中央新幹線南アルプストンネル山梨工区
山梨・静岡県境付近の調査及び工事の計画について

別冊

令和5年3月

東海旅客鉄道株式会社

図 5 スライム写真及び掘削エネルギー（削孔位置 0m~122m）

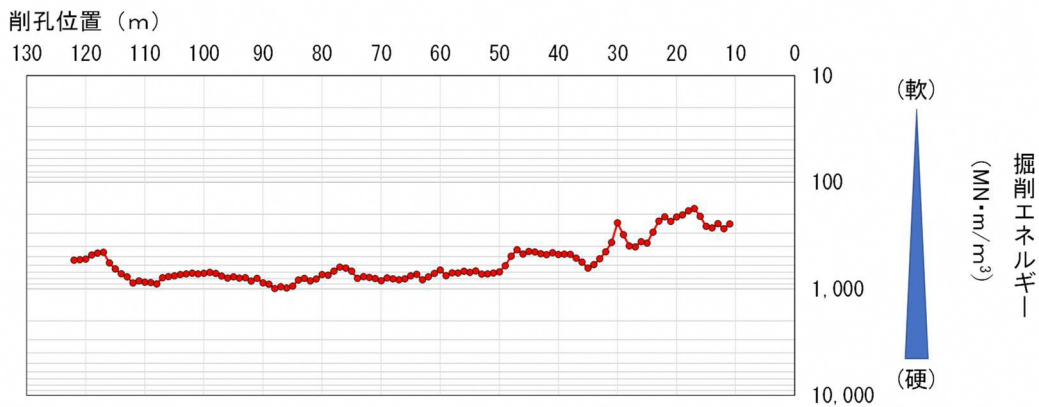
ご意見	対応
・削孔延長ではわかりにくいので、県境からの距離として明示してほしい。	・削孔位置と県境までの距離を併記しました。
・管理値は10mあたりの湧水量となっているが、孔口湧水量に10mあたりという記載がないため、10m換算の湧水量も記載すべき。	・10m換算の湧水量を追記しました。10m換算への計算式も備考に追加して記載しました。
・管理値をギリギリ超えない状況が続けば、総量としては相当の湧水が出続けていくことになる。総量についても記載すべき。	・総量を計算できるように、孔口湧水量1週間の平均値についても追記しました。
・水質についても記載すべき。	・水質についても、定例報告の中に記載しました。
・試料サンプルについて、スケールや粒径等も記載すべき。	・試料スライムについて、スケールと粒径について記載しました。
・「掘削エネルギー」を定例報告で報告すべき。	・「掘削エネルギー」は100m単位でまとめて報告しました。
・「代表的な地質の状況」は、地質の変化を把握するためには不十分であり、もっと細かく確認する必要がある。	・岩石片（スライム）の状況について、削孔時は最低でも1日1枚の写真を定例報告で添付しました（岩種変化があれば都度）。
